改善箇所説明図

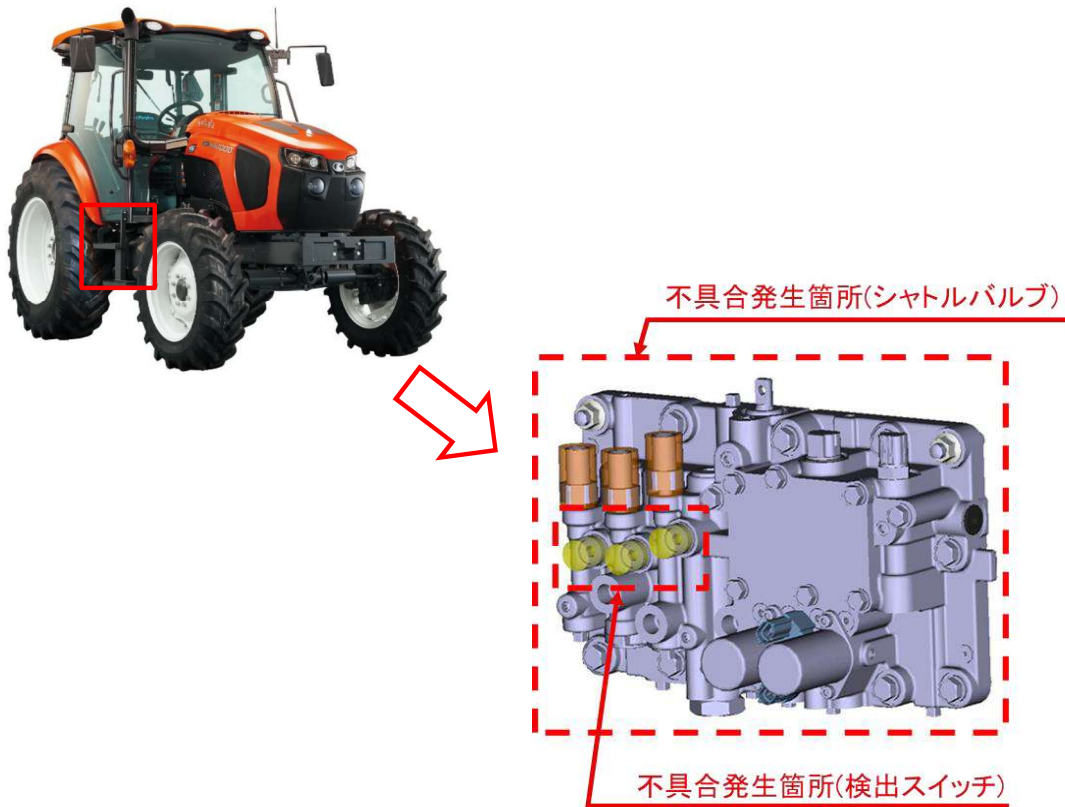
農耕トラクタの前後進制御用電磁バルブ(シャトルバルブ)において、以下①②の内容により、検出スイッチの誤作動でエラーが発報し、フェールセーフ機能により走行停止することがある。また、そのまま使用を続けると、走行停止後に走行不能に至るおそれがある。

- ①シャトルバルブ内部の構造が不適切なため、バルブ内部に発生した極微小な油圧の圧力差によりスイッチ作動部部品が押されることで、検出スイッチが誤作動する。
- ②設計検討が不十分なため、検出スイッチが油浸されることで、検出スイッチ内部の接点に有機物が発生し、導通不良を引き起こすことで、検出スイッチが誤作動する。

- ①全車両について、シャトルバルブの検出スイッチ作動部の部品を対策部品に交換する。
- ②全車両について、対策プログラムに書き換える。

右の写真の部位、機種銘板の左下に赤色マーキングを実施する。
